リコール届出日：令和8年7月14日

リコール届出番号	外-4209	リコール開始日	令和8年7月14日
届出者の氏名又は名称	ボルボ・カー・ジャパン株式会社 代表取締役社長 イシカワ・エドソン・アキラ 問い合わせ先：ボルボ・カスタマー・センター 0120-55-8500		
不具合の部位（部品名）	電気装置（高電圧バッテリー）		
基準不適合状態にあると認める構造、装置又は性能の状況及びその原因	プラグインハイブリッド車の高電圧バッテリーのセルモジュールにおいて、機器の設定が不適切なため、セル表面が不均一なものがある。そのため、バッテリーが満充電での駐車中に、セルモジュール内部で短絡が発生し、最悪の場合、熱によるバッテリー異常が発生し、火災に至るおそれがある。		
改善措置の内容	全車両、専用診断機で車両を点検し、交換が必要な場合は、セルモジュールを良品と交換し、車両自己診断機能を備えた対策プログラムをインストールする。 また、車両が入庫するまでの間、プラグインによる外部充電を行わないよう車両使用者に周知を行う。		
不具合件数	国内：なし	事故の有無	国内：なし
発見の動機	スウェーデン本国からの情報による。		
自動車使用者及び自動車特定整備事業者に周知させるための措置	・使用者：ダイレクトメール又は電話等にて通知する。 ・自動車特定整備事業者：日整連発行の機関紙へ掲載する。 ・弊社のインターネットホームページへ掲載する。

改善箇所説明図

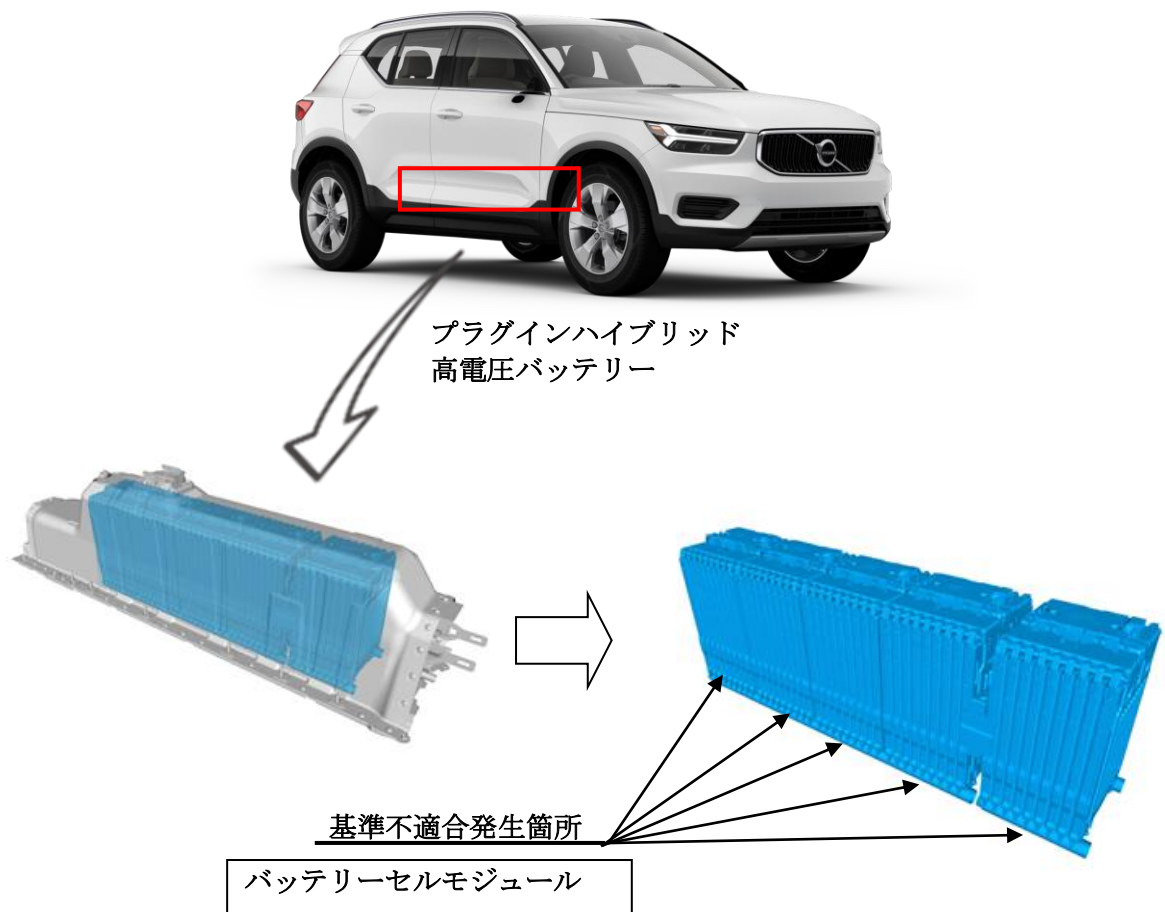
プラグインハイブリッド車の高電圧バッテリーのセルモジュールにおいて、機器の設定が不適切なため、セル表面が不均一なものがある。そのため、バッテリーが満充電での駐車中に、セルモジュール内部で短絡が発生し、最悪の場合、熱によるバッテリー異常が発生し、火災に至るおそれがある。

全車両、専用診断機で車両を点検し、交換が必要な場合は、セルモジュールを良品と交換し、車両自己診断機能を備えた対策プログラムをインストールする。また、車両が入庫するまでの間、プラグインによる外部充電を行わないよう車両使用者に周知を行う。
